# 改善箇所説明図

不具合箇所 燃料ポンプ

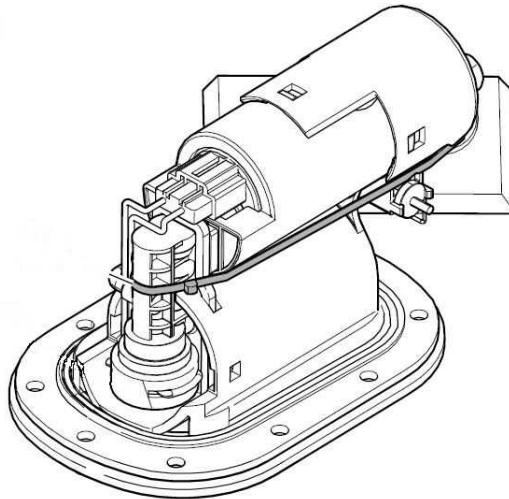
燃料タンク内の燃料ポンプにおいて、当該ポンプの吸い口の気密性が低いものがある。そのため、燃料ポンプからエンジンへの燃料供給が不安定になり、加速時にエンジン回転が円滑に上昇せず、最悪の場合、走行中にエンジンが停止するおそれがある。

全車両、燃料ポンプを対策品に交換する。

フレームネック部分に外-2231 のステッカーを貼付する。
